泊発電所3号炉審査資料	
資料番号	SA61-9 r.7.0
提出年月日	令和5年3月31日

## 泊発電所3号炉

### 設置許可基準規則等への適合状況について (重大事故等対処設備) 比較表

#### 2.18 緊急時対策所【61条】

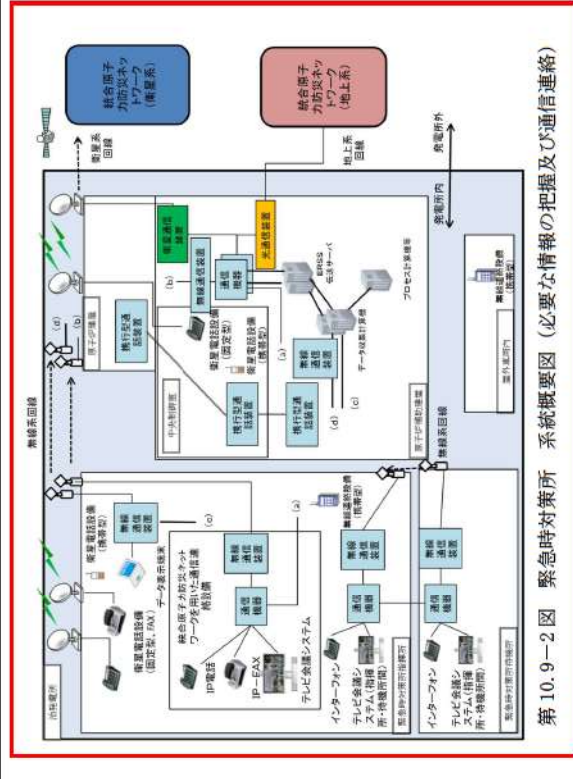
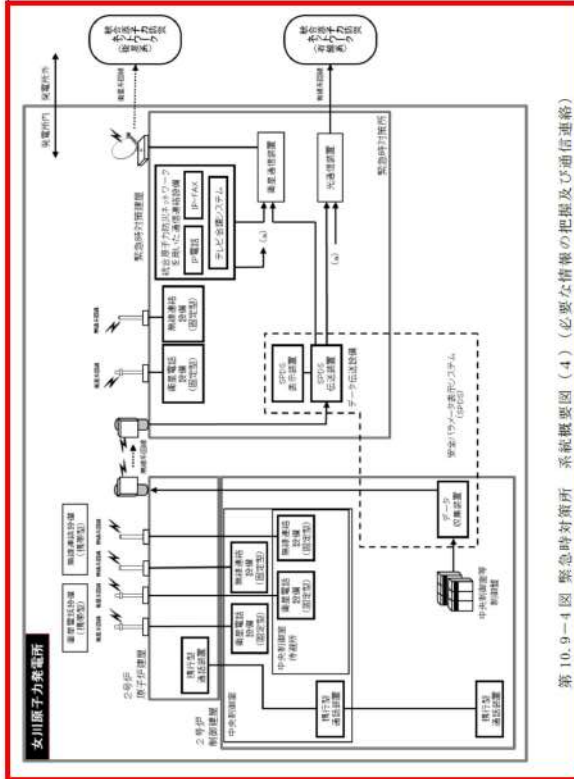
【大飯】記載方針の相違（女川審査実績の反映）

・設備構成及び設備名称の相違

第10.9-5図 緊急時対策所 系統概要図 (5) (代替電源設備からの給電)

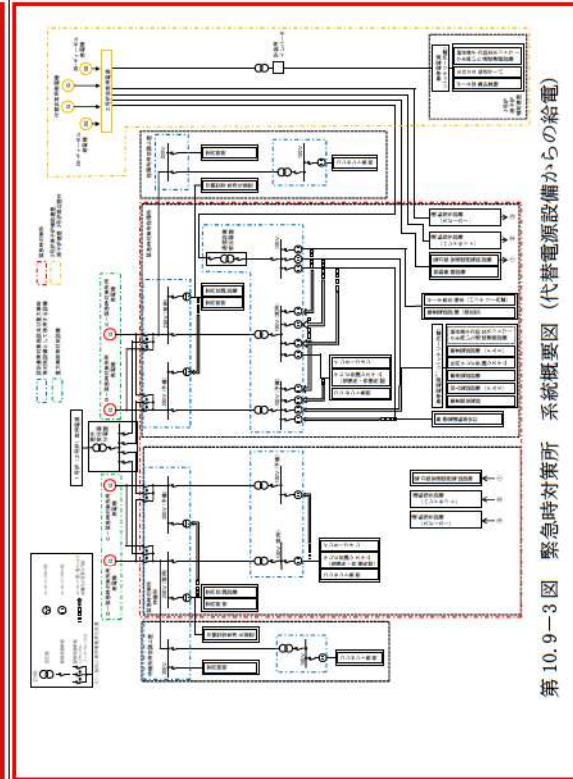
【大阪】記載方針の相違 (女川審査実績の反映)

図 2.18-1 必要な情報を把握できる設備及び通信連絡設備

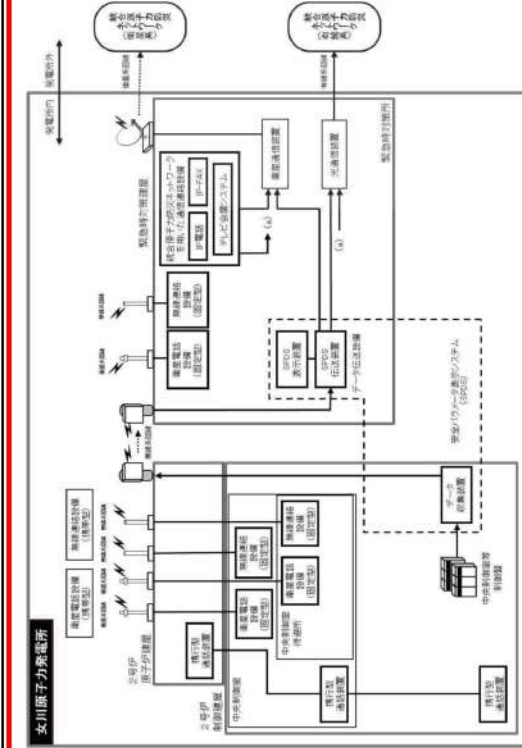
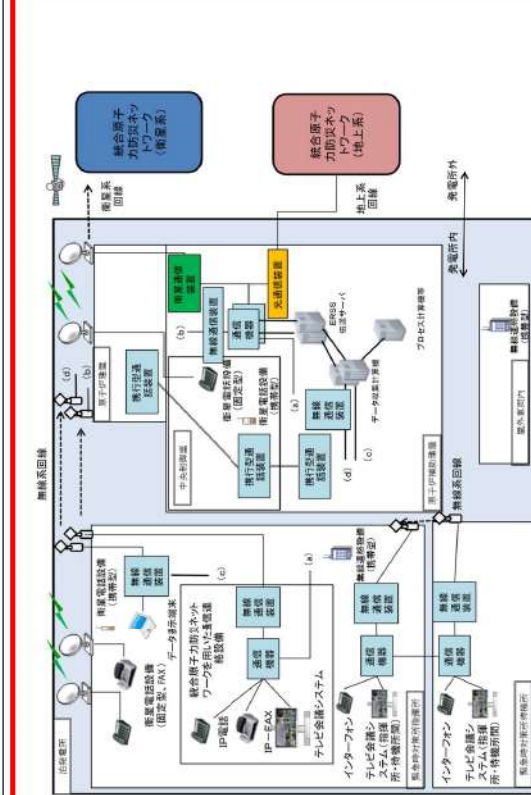
相違理由

第2.18-2図 緊急時対策所 給電系統概要図

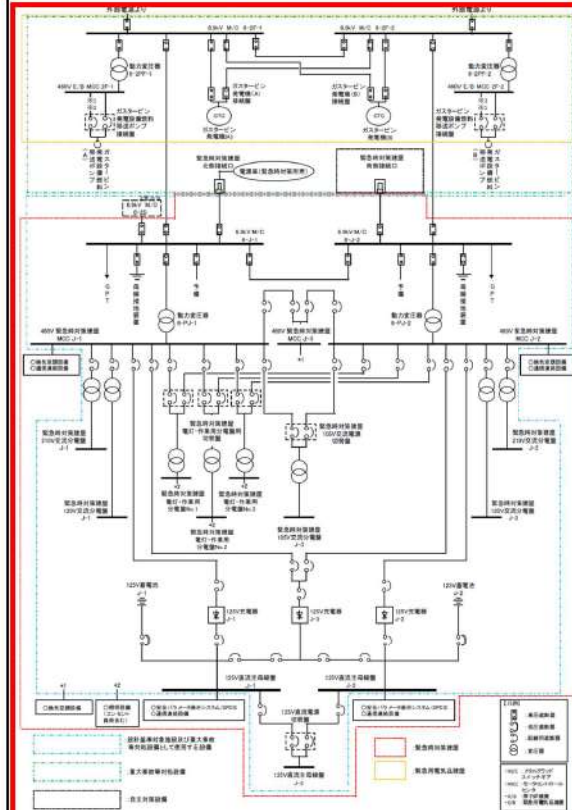
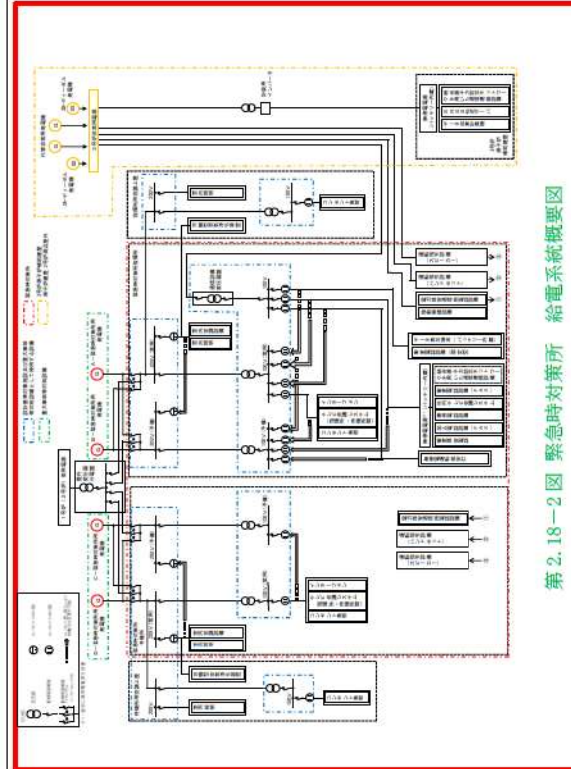
・設備構成の相違
